新竹縣政府工程查核代表照片表

工程名稱：新竹縣尖石鄉錦屏村那羅溪綠水廊道工程

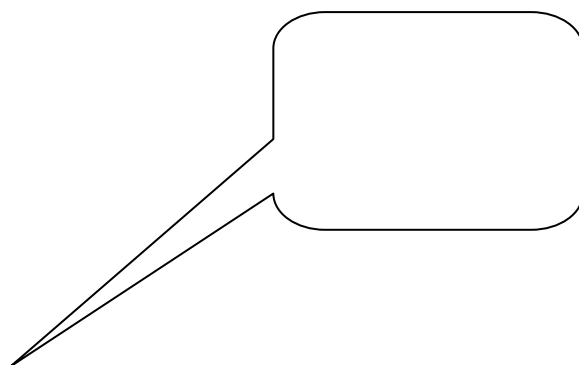
人行道旁紐澤西護欄應刷洗乾淨，油漆美化。
